## OSSERVAZIONI

Impianto eolico composto da N. 7 aerogeneratori della potenza nominale di 6,0 MW per una potenza complessiva di 42 MW da realizzarsi nei comuni di Bagnoregio, Lubriano, Montefiascone, Celleno e Viterbo.  
<https://va.mite.gov.it/it-IT/Oggetti/Documentazione/9148/13433>

#### 3.3.10 Distribuzione percentuale delle ore di utilizzazione degli impianti eolici

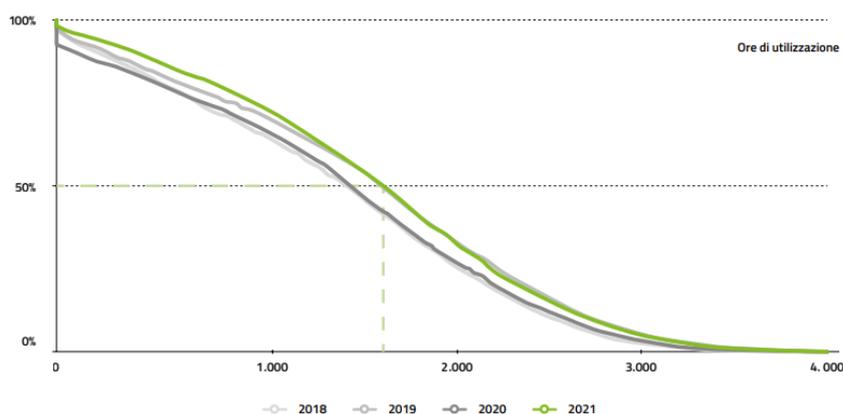
A nostro avviso i dati riportati nella "Relazione Rev0-dati anemometrici" sulle ore equivalenti sono sovrastimati (2336 ore equivalenti).

Questo è confermato, peraltro, dai documenti del GSE (Rapporti statistici 2021) dove viene evidenziata la distribuzione percentuale delle ore di utilizzazione e la metà degli impianti produce circa 1.700 ore.

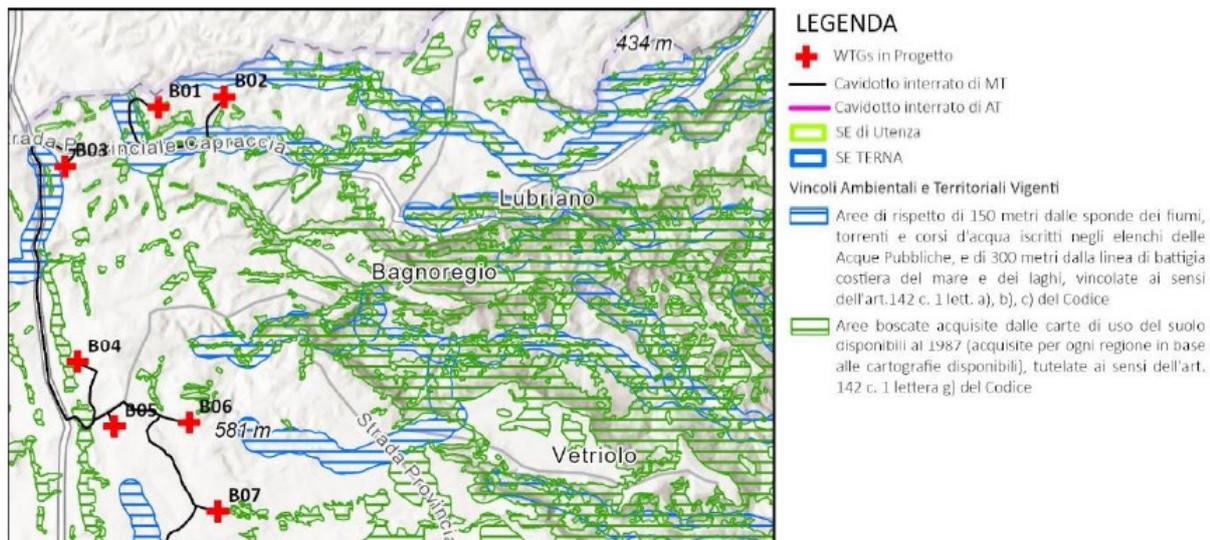
Si evidenzia poi che tale figura appare ancor più necessaria se si considera che in alcune cartografie, in merito alle aree boscate, si prendono in esame i dati degli anni '80 a fronte di una marcata espansione del bosco che è avvenuta e che sta avvenendo in Italia da qualche decennio a questa parte, come nel caso della Figura 3.1 della Relazione paesaggistica sotto in parte riportata.
